Mission régionale d'autorité environnementale  
**NORMANDIE**

**Avis délibéré  
Installation photovoltaïque au sol  
sur les communes de Villers-Canivet et Ussy (14)**

**N° MRAe 2026-17877**

Fig. 2 : plan d'implantation (source : carte 69 p. 188 EI).

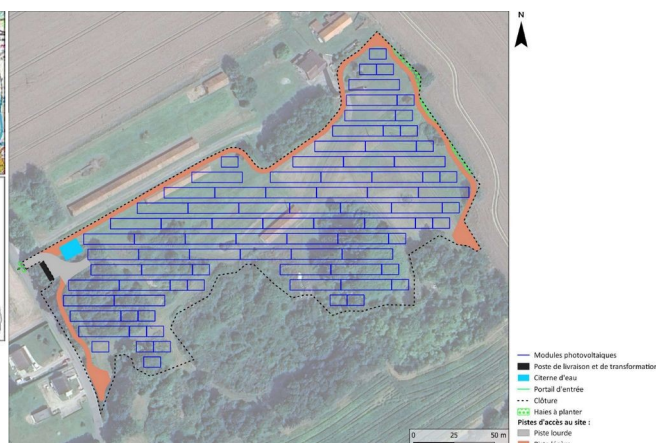
***L'autorité environnementale recommande d'actualiser l'étude d'impact en y intégrant les travaux de raccordement au poste source lorsqu'ils seront définis.***
